**Progetto: Progetto eolico denominato "Monte Cerchio" della potenza complessiva di 43,4 MW e relative opere connesse, sito nei Comuni di CAIRO MONTENOTTE e CENGIO in provincia di Savona e SALICETO in provincia di Cuneo**

**Codice Procedura: 10686**

**Osservazioni di carattere tecnico e sulla salute per gli effetti della rottura degli organi rotanti (parco eolico Montecerchio)**

**Osservazioni tecniche alla relazione di valutazione del clima acustico (parco eolico Montecerchio)**

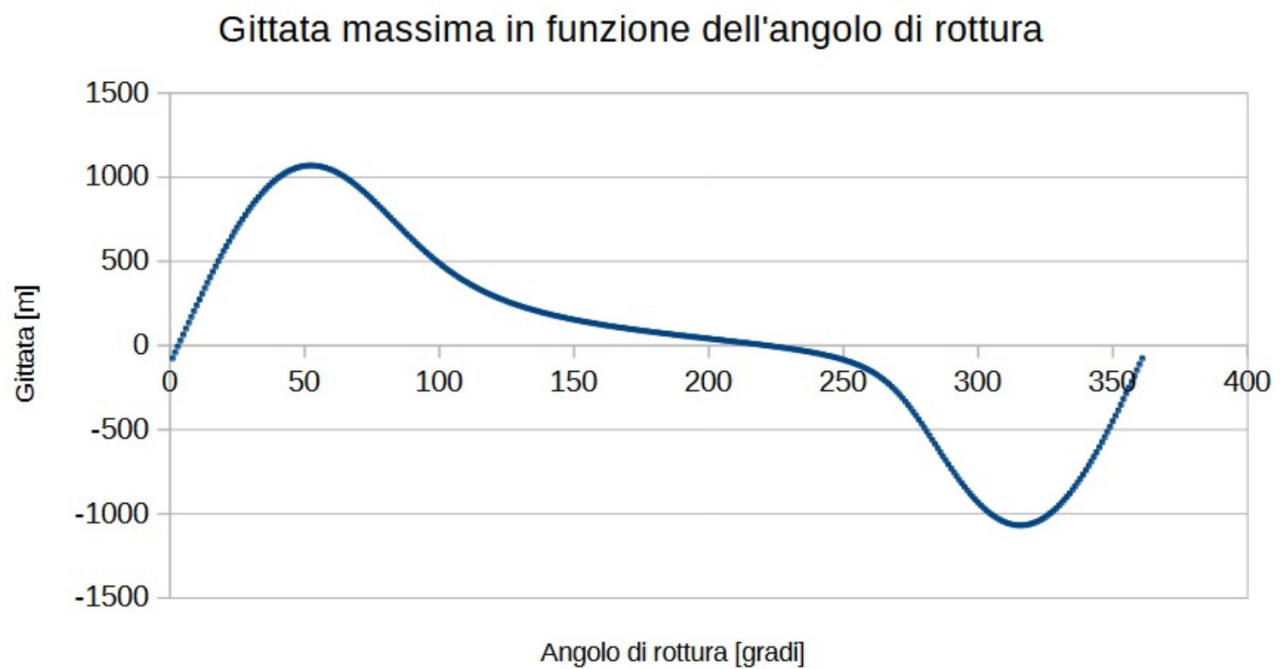
Considerando le stesse ipotesi e metodologie di calcolo della relazione [ID1], si ipotizza il distacco di un frammento di lunghezza pari al 10% della pala e localizzato alla sua estremità, nelle stesse condizioni di velocità di rotazione massima.

Ai fini della maggior sicurezza, si analizza il caso peggiore, cioè che la forma del frammento distaccato, a causa della sua esigua lunghezza rispetto alla dimensione della pala, sia compatta e compia un moto irrotazionale di tipo balistico alimentato dalla velocità tangenziale iniziale e successivamente soggetto alla sola attrazione gravitazionale.

Attraverso l'analisi cinematica del frammento distaccato, assimilabile ad un punto materiale, si calcolano numericamente, attraverso il calcolatore, gli angoli di distacco in cui la gittata è massima.

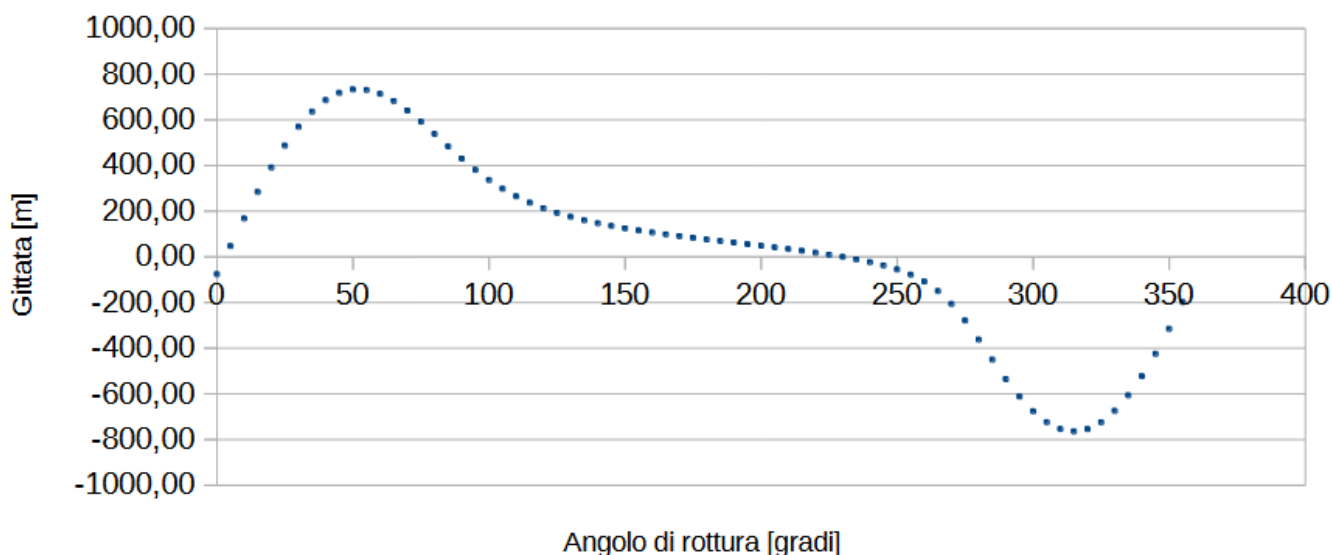
Se si applica una riduzione della velocità tangenziale iniziale pari al 30% ad approssimazione della perdita di energia cinetica causata dall'attrito dell'aria, ipotesi altamente semplificativa e non

necessariamente attendibile in quanto non si conosce a priori la forma che potrà assumere il detrito e quindi l'azione frenante potrebbe essere minore, i risultati di gittata ottenuti sono i seguenti:

**Figure 3: Raggio di gittata massima dei frammenti per AG6 ed AG7 che coinvolge diverse abitazioni con famiglie e bambini (risultati caso 1)**

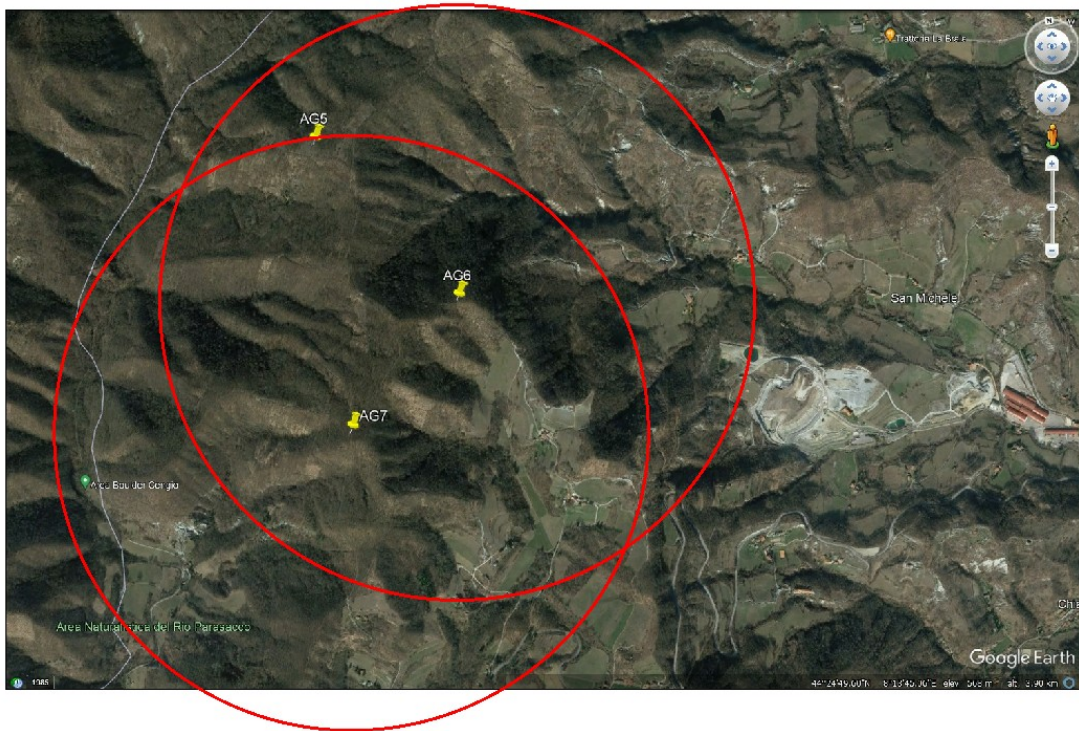
Nel caso dell'impianto eolico del progetto in esame è possibile rilevare che gli aerogeneratori AG6 ed AG7 sono collocati ad una distanza tale da risultare pericolosa per la salute dei ricettori posti nelle vicinanze quali

- Abitazioni con famiglie con bambini
- Aziende agricole

Tali ricettori, infatti, si trovano ad una distanza inferiore alla massima distanza di gittata calcolata di **1068 metri**.

Consci dell'importanza dell'opera e del suo ruolo fondamentale nel soddisfacimento dei requisiti ambientali che il nostro Paese ha intrapreso, al fine di tutelare comunque la sicurezza e la salute dei ricettori, che sono persone, famiglie, bambini, animali e non un'entità astratta, chiediamo che venga effettuata una **revisione del progetto** e gli aerogeneratori vengano situati in posizione più lontana dalle abitazioni.

**Figura 4: Raggio di gittata massima dei frammenti per AG6 ed AG7 che coinvolge diverse abitazioni con famiglie e bambini con riduzione della velocità tangenziale iniziale del 30% (risultati caso 2)**

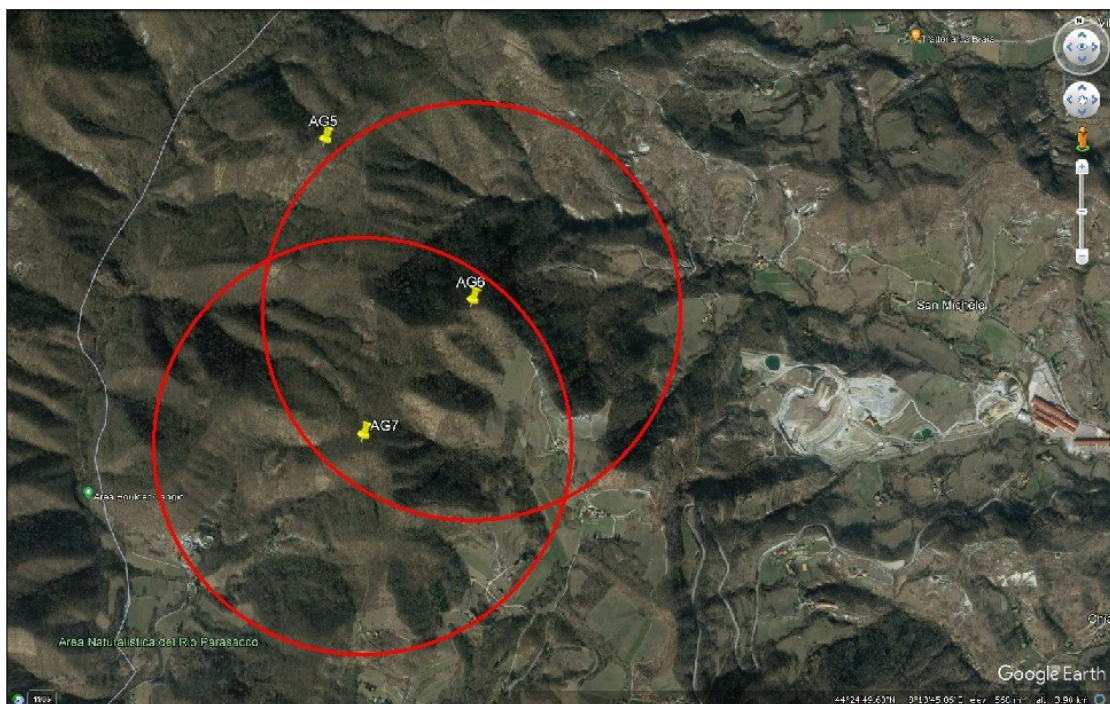
Anche nell'ipotesi (caso 2), meno favorevole alla sicurezza dei ricettori nei pressi di AG6 ed AG7 della riduzione della velocità tangenziale del 30% al momento del distacco dovuta all'attrito aerodinamico, operazione del tutto aleatoria in quanto non è possibile stabilire a priori la forma dell'eventuale detrito e quindi l'entità dell'attrito aerodinamico a cui sarà sottoposto, il raggio di proiezione dei frammenti (**764 metri**) alla massima velocità di rotazione delle pale prima del cut-off, e quindi in condizioni di funzionamento raggiungibili senza ipotizzare ulteriori avarie, è tale da includere pienamente le abitazioni di cui sopra, costituendo un potenziale pericolo che non è possibile ignorare.
